指摘事項一覧：「神宮外苑の環境と新国立競技場の調和と向上に関する提言」

図 16 新国立競技場および周辺地域の地盤区分図

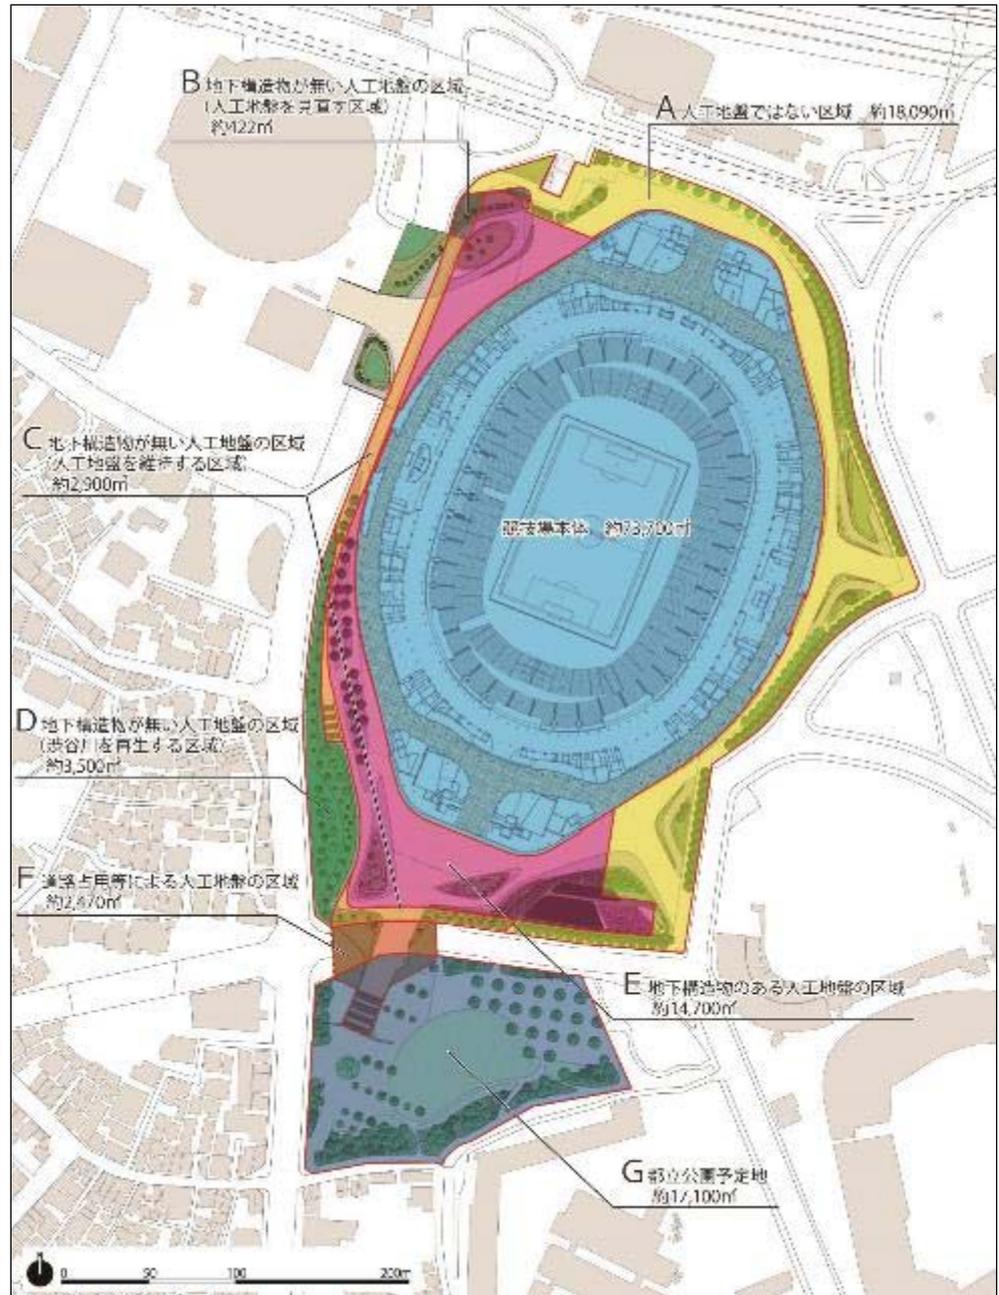
- ① 絵画館の背後の景観的に重要な区域について、神宮の森の生態系の特徴を踏まえ再考すべきある。
- ② 天然記念物のスダジイの移植地を再考する。

しかしながら、基本的問題として、この区域の人工地盤上の通路は幅員が6mしかない狭窄した区域があり、内部コンコースの幅員6mを加算しても12mしかない。多くの人びとが集まる都市公園や広場の設計における園路幅員の技術基準は15m以上となっており^[12]、非常時の避難等において、問題を有している区域となっていることは、ここで指摘しておく。
